VĚC: Vysvětlení / doplnění zadávací dokumentace č. 3

Zadavatel dle § 4 odst. 1 písm. d) zákona č. 134/2016 Sb. o zadávání veřejných zakázek a o změně některých zákonů v platném znění (dále jen „ZZVZ“) **Statutární město Ústí nad Labem, Velká Hradební 2336/8, 401 00 Ústí nad Labem** (dále jen „Zadavatel“) zahájil odesláním Oznámení o zahájení zadávacího řízení zveřejněného v Dodatku k Úřednímu věstníku Evropské unie dne 22.02.2023 pod značkou 2023/S 038-110597 a ve Věstníku veřejných zakázek dne 20.02.2023 pod ev. číslem zakázky Z2023-007748 (dále spolu jen „Oznámení“) jednací řízení s uveřejněním podle § 60 a násl. ZZVZ pro zadání veřejné zakázky s názvem „**Poskytování energetických služeb metodou EPC ve vybraných budovách města Ústí nad Labem**“ (dále jen „Jednací řízení“).

ZŠ pod Vodojemem -

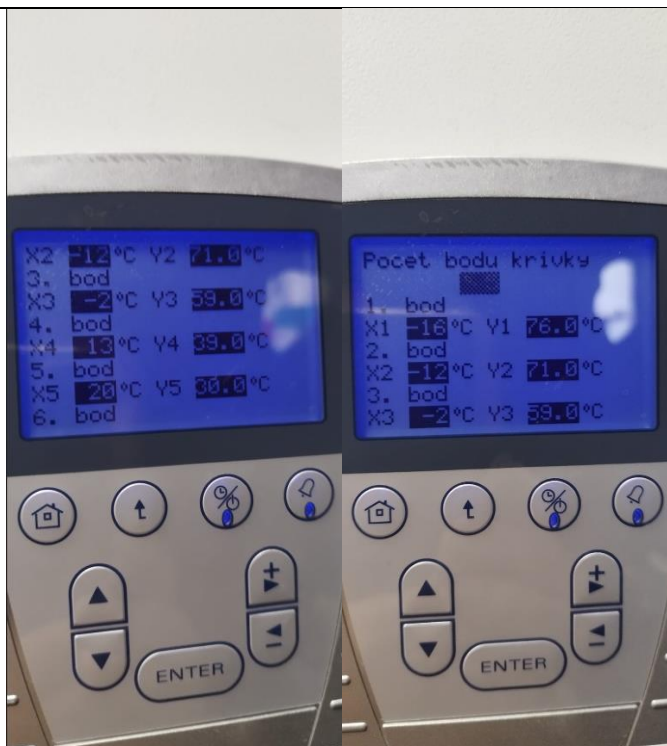
| 10 | **Obsah žádosti:** Prosíme o poskytnutí aktuálního nastavení ekvitermních křivek a časových režimů na jednotlivých topných větvích jednotlivých řešených objektů . Kdo provádí případné změny nastavení ekvitermních křivek.na jednotlivých řešených objektech ? **Odpověď:** ZŠ a MŠ Nová – žádné nastavení není, na podzim čerpadla zapnou, když výměník začne topit a na jaře vypnou. ZŠ Rabasova - systém vytápění je trvale nastaven v centrálním ovládacím prvku RVA63.280 pro oba topné okruhy. Uživatel do tohoto nastavení nijak nezasahuje. Časové režimy vytápění jsou na samostatných patrech a pobočných větvích řízeny pomocí prostorových termostatů Siemens RDE, pro noční a denní dobu, které jsou napojeny na elektromagnetické ventily, uzavírající jednotlivé větve topných rozvodů. Obsluha (školník) prvkem RVA63.280 provádí jedinou činnost – nastavení prázdninového režimu, u prvků RDE vyměňuje baterie, případně zvyšuje/snižuje požadovanou teplotu. ZŠ Stříbrnická - Ve škole provádíme pouze změny nastavení teplot v jednotlivých okruzích a časů topení a útlumu. ZŠ Vojnovičova - b) Nastavení časových režimů na jednotlivých topných větvích: |

Časové režimy v jednotlivých větvích jsou následující:

Pavilon vedení Po - Pá 4.00 - 15.00 h

Pavilon 1. stupeň Po - Pá 4.00 - 13.00 h

Pavilon 2. stupeň Po - Pá 6.00 - 14.00 h

Pavilon ŠD Po - Pá 4.00 - 16.00 h

Pavilon TV Po - Pá 6.00 - 15.00 h

Kuchyň Po - Pá 4.00 - 14.00 h

Změny ekvitermních křivek provádí THMÚ- měření a regulace.
